**Modification proposée 1807**

| <b>Renvoi(s) :</b>                                | <b>CNPI20 Div.B 2.3.2. (première impression)</b>   |
| Titre :   | Introduction d'exigences pour les grillages et les rideaux utilisés dans les bâtiments agricoles   |

**Figure [A-2.3.2.4. 2)]**  
**Exemples de grillages ou de rideaux séparés par un dégagement d'au moins 3 m ou par un grillage ou un rideau d'au moins 3 m de largeur conforme à la norme CAN/ULC-S109**

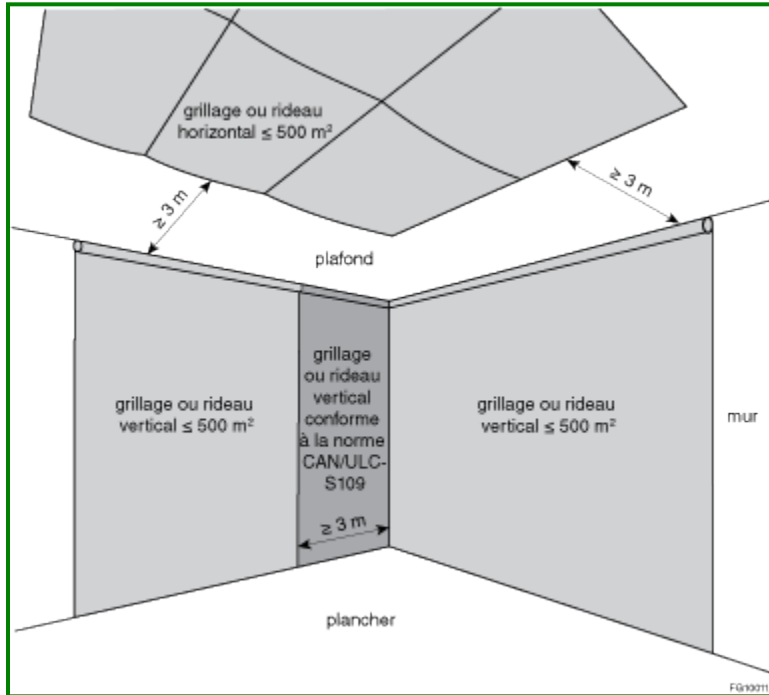
La figure A-2.3.2.4. 2) montre des exemples de grillages ou de rideaux séparés par un dégagement d'au moins 3 m (mesuré entre le bord du grillage ou du rideau horizontal au plafond et le bord le plus élevé du grillage ou du rideau vertical au mur) conformément au paragraphe 2.3.2.4. 2) ou par un grillage ou un rideau d'au moins 3 m de largeur (mesuré entre le bord d'un grillage ou d'un rideau vertical et le bord de l'autre grillage ou rideau vertical) conforme à la norme CAN/ULC-S109, « Méthode normalisée des essais de comportement au feu des tissus et pellicules ininflammables ».

**[2] --)** Les grillages et les rideaux ne sont pas considérés comme contigus aux fins de l'application du paragraphe 1) lorsqu'ils sont séparés par :

[a] --) un dégagement d'au moins 3 m;

[b] --) un grillage ou un rideau d'au moins 3 m de largeur conforme à la norme CAN/ULC-S109, « Méthode normalisée des essais de comportement au feu des tissus et pellicules ininflammables »; ou

[c] --) une séparation coupe-feu dont le degré de résistance au feu est d'au moins 45 min.
